ORGANISMO: **DIRECCIÓN REGIONAL CENTRO – AREA AERODROMOS**
AERODROMO: **TRES ARROYOS – (YOS – SAZH)**
ASUNTO: **INSPECCION DE AERODROMOS y RELEVAMIENTO GPS**
FECHA: 08 de septiembre de 2025

Referencia: Informe de Inspección de Ad Tres Arroyos (YOS)

IMAGEN N° 7

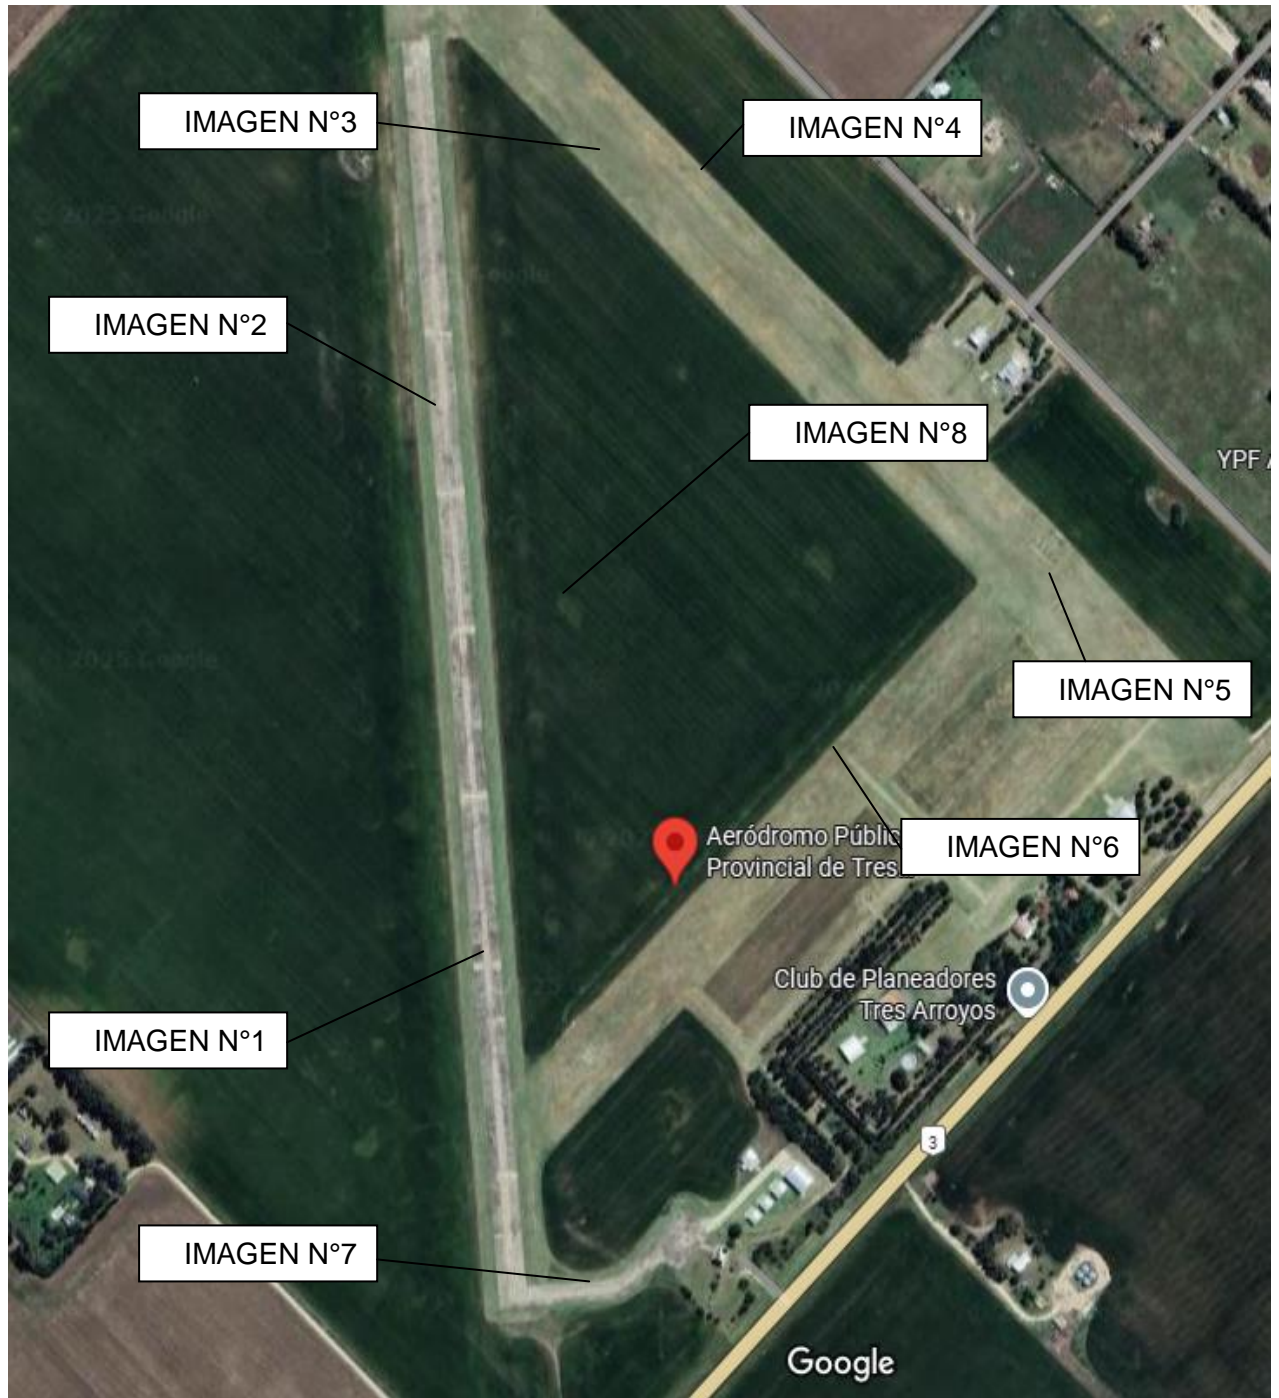
- 4.1** Las calles de rodaje son de pavimento con envejecimiento en general (RAAC 154.409) y de suelo natural, nivelada y consolidada en toda su extensión. **(IMAGEN 7)**.
- 4.2** No poseen señales de borde de calle de rodaje y no posee señales de punto de espera de la pista (RAAC 154.424 y 154.425)
- 4.3** Se observa presencia de fauna (RAAC 153 APENDICE 5).

- 2.4 Ídem 1.4
- 3.1 El explotador deberá presentar un plan para cumplimentar (RAAC 154.421).
- 3.2 Ídem 2.2
- 3.3 Ídem 2.3
- 3.4 Ídem 1.4
- 4.1 El explotador deberá presentar un plan para cumplimentar (RAAC 154.409).
